建物配置イメージ

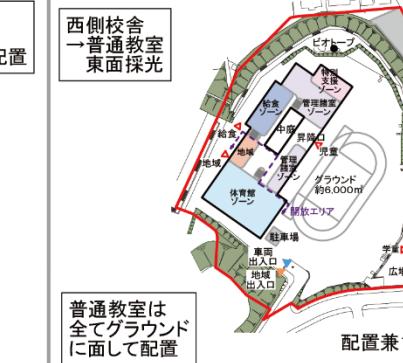
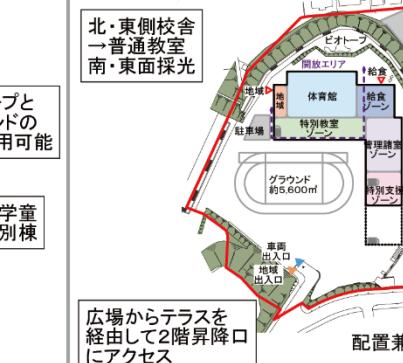
建物配置 イメージ	A案(3F)	B案(4F)	C案(4F)	D案(4F)
建物配置 イメージ  【共通】 <ul style="list-style-type: none"> 150mトラック 50m直走路 普通教室を南・東側配置 職員室はグラウンドに面して配置 屋内プール（最上階） 【凡例】 <ul style="list-style-type: none"> △: 児童出入口 ▽: 車両出入口 ▼: 建物出入口 ---: 開放エリア ■: 擁壁・傾斜地 	 <p>北・東側校舎 → 普通教室 南面採光</p> <p>中庭に面して普通教室を配置し採光を確保</p> <p>配置兼1階イメージ</p> <p>2階イメージ 3階イメージ</p>	 <p>北側校舎 → 普通教室 南面採光</p> <p>校舎からの移動距離が短い体育館配置</p> <p>ラーニングセンターを校舎の中心に配置</p> <p>普通教室は全てグラウンドに面して配置</p> <p>配置兼1階イメージ</p> <p>2階イメージ 3階イメージ 4階イメージ</p>	 <p>西側校舎 → 普通教室 東面採光</p> <p>普通教室は全てグラウンドに面して配置</p> <p>配置兼1階イメージ</p> <p>2階イメージ 3階イメージ 4階イメージ</p>	 <p>北・東側校舎 → 普通教室 南・東面採光</p> <p>ビオトープとグラウンドの連携利用可能</p> <p>学童別棟</p> <p>広場からテラスを経由して2階昇降口にアクセス</p> <p>配置兼1階イメージ</p> <p>2階イメージ 3階イメージ 4階イメージ</p>
【キーワード】 <div style="border: 1px solid #ccc; padding: 5px; margin-bottom: 10px;"> ①校舎の配置 <ul style="list-style-type: none"> グラウンド、正門、駐車場との位置関係 </div> <div style="border: 1px solid #ccc; padding: 5px; margin-bottom: 10px;"> ②校舎の階数 <ul style="list-style-type: none"> 使いやすさ 採光・通風 周辺への配慮 </div> <div style="border: 1px solid #ccc; padding: 5px; margin-bottom: 10px;"> ③門の位置 <ul style="list-style-type: none"> 児童の動線 安全性 利便性 </div> <div style="border: 1px solid #ccc; padding: 5px; margin-bottom: 10px;"> ④グラウンド <ul style="list-style-type: none"> 広さ かたち 使いやすさ </div>	よいところ <ul style="list-style-type: none"> 車両動線が良い 普通教室ゾーンがまとまっている 地域の人が体育馆を利用しやすい 体育馆の避難所に入りやすいほうが良い 避難所となることを考えると体育馆下が管理棟になるのはいい 	<ul style="list-style-type: none"> 学童を広場側に近く出してもよい コンパクトにまとめられているのが良い すべての普通教室の日当たりが良い グラウンドが広くて使いやすそう 子供のお迎えに車が入れられそう 校舎内の動線がシンプル 	<ul style="list-style-type: none"> 校庭が広くて良い 避難所として体育馆が分離しやすい 車両出入口と児童出入口が別々で安心 学童が別棟で採光・通風も良い、そよ風ロードも使える 地域出入口から玄関までは近くで良い (CD案共通) 34階の普通教室と特別教室の動線がよさそう (CD案共通) 児童出入口と車両出入口は別の場所が良い 	<ul style="list-style-type: none"> 地域出入口と車両出入口は同じが良い ビオティが使い勝手が良い 車両出入口と児童出入口が別々で安心 (CD案共通) 34階の普通教室と特別教室の動線がよさそう (CD案共通) 児童出入口と車両出入口は別の場所が良い

気になるところ <div style="border: 1px solid #ccc; padding: 5px; margin-bottom: 10px;"> ①校舎の配置 <ul style="list-style-type: none"> グラウンド、正門、駐車場との位置関係 </div> <div style="border: 1px solid #ccc; padding: 5px; margin-bottom: 10px;"> ②校舎の階数 <ul style="list-style-type: none"> 使いやすさ 採光・通風 周辺への配慮 </div> <div style="border: 1px solid #ccc; padding: 5px; margin-bottom: 10px;"> ③門の位置 <ul style="list-style-type: none"> 児童の動線 安全性 利便性 </div> <div style="border: 1px solid #ccc; padding: 5px; margin-bottom: 10px;"> ④グラウンド <ul style="list-style-type: none"> 広さ かたち 使いやすさ </div>	<ul style="list-style-type: none"> 教室はグラウンドに面していくほしい グラウンドが狭いのではないか 教室の日当たりがいいほうが良い、中庭を介さないほうが明るく風通しも良さそう 職員室と教室は離れていないほうが良い。休み時間等の児童同士のトラブルが心配。 (AD案共通) 西側住宅への騒音が気になる (AD案共通) 朝グラウンドが日影で寒い 	<ul style="list-style-type: none"> Bが一番日当たり良いが学童が暗い (BC案共通) 日当たりが良い (BD案共通) プール・第一公園からの視線が心配 	<ul style="list-style-type: none"> 体育馆が南はもったいない (BC案共通) 日当たりが良い (CD案共通) 児童出入口と道路からの余裕が必要 	<ul style="list-style-type: none"> 車両の移動が長い 災害時子供はさっと逃げられるのか 4階普通教室が2つのエリアに分かれているが保護者が行き来に混乱しそう(保護者会等にて) (AD案共通) 西側住宅への騒音が気になる (AD案共通) 朝グラウンドが日影で寒い (BD案共通) プール・第一公園からの視線が心配 (CD案共通) 児童出入口と道路からの余裕が必要

共通 <div style="border: 1px solid #ccc; padding: 5px; margin-bottom: 10px;"> ①校舎の配置 <ul style="list-style-type: none"> グラウンド、正門、駐車場との位置関係 </div> <div style="border: 1px solid #ccc; padding: 5px; margin-bottom: 10px;"> ②校舎の階数 <ul style="list-style-type: none"> 使いやすさ 採光・通風 周辺への配慮 </div> <div style="border: 1px solid #ccc; padding: 5px; margin-bottom: 10px;"> ③門の位置 <ul style="list-style-type: none"> 児童の動線 安全性 利便性 </div> <div style="border: 1px solid #ccc; padding: 5px; margin-bottom: 10px;"> ④グラウンド <ul style="list-style-type: none"> 広さ かたち 使いやすさ </div>	<p>門:</p> <ul style="list-style-type: none"> 地域と車両門と児童門をわける 児童と車両の門を分けたほうが良い 平和台側からの出入り口 犯罪者が入っても気づかないのは良くない <p>駐車場:</p> <ul style="list-style-type: none"> 駐車場からの道が細い 暗い時間に迎えがあるため学童と駐車場は近いほうが良い 危険な場所を駐車場にしたのは良いと思う 駐車場を南側にまとめてはどうか、現状の駐車場付近にバス停があるため事故が心配 校舎と駐車場を近くする <p>搬入路:</p> <ul style="list-style-type: none"> 防災面で、体育馆への車両のアクセスが遠いのは良くない 給食室への車両アクセスが遠いのは良くない 車両をグラウンドに通さないような駐車場の位置 搬入路と生徒の動線がなるべく離れていたほうが良い <p>周辺:</p> <ul style="list-style-type: none"> 北東側のマンションへの音に配慮したほうがよい テニスコート側は盛土なので大きな地震で崩れる可能性がある? 年配の人の避難を考える 	<p>グラウンド:</p> <ul style="list-style-type: none"> 校舎のラインとグラウンドのトラックラインが並行しているのが良い グラウンドの1部に芝があるので芝があるスペースも残してほしい 正門から校舎が一望できるのがよい、とにかく南向きが基本である グラウンドが大きいほうが良い。 栽培用エリアの確保 <p>体育馆:</p> <ul style="list-style-type: none"> 土砂災害警戒区域(急傾斜地の崩壊)の特別警戒区域になっているので傾斜地から離れたところに体育馆、校舎があつたほうが良い 体育馆は入口に近く 防犯の観点から体育馆へのアクセス性 体育馆の半地下に駐車場を作ると駐車場が遠い問題が解決し、災害時も良さそう <p>プール:</p> <ul style="list-style-type: none"> 屋内プールになるのは良いと思う プールの設置階数、強度の問題 北側公園から4階レベルが見えるためプールは気を付けたほうが良い <p>ビオトープ:</p> <ul style="list-style-type: none"> ABD案死角にならないか? 地域の人も見れると良い ビオトープが隠れるのは仕方ない。むしろ、そういうジメジメしたところで生活する生物を育てるという趣旨もある。 	<p>児童の動線:</p> <ul style="list-style-type: none"> 教室が分かりやすいほうが良い 門と昇降口は出来る限り近いほうが良い、グラウンドを通させたくない <p>学童:</p> <ul style="list-style-type: none"> 学校の昇降口に近いほうがよい 入口(東門)近いほうが良く、地域門に近いほうが良い 校舎と学童が一体だと運用が良い 今の学童の日当たりは良いが、現状崖が危ない <p>地域:</p> <ul style="list-style-type: none"> 車で来る人の開放エリアのアクセス 一般開放棟(地域)と分けているのが良い 地域に開放していくのであれば、車椅子利用者増える一方で鶴二小の敷地は高低差があり、バリアフリー・UDをどこまで実現できるか、車いす等の来行者については、現在は上の駐車場ではなく校門に入った後に駐車している。そのような配慮必要。 来校者入ってきたときに、目的の部屋にアクセスしやすいように、受付やちょっとしたコンシェルジュをもうけるなど、声をかけてもらいやすい施設を。安全面でも効果があると思う。 学校はあくまで子どもの教育のための施設。地域開放などを考えてることで、子どもや教員にマイナスになってはいけない。
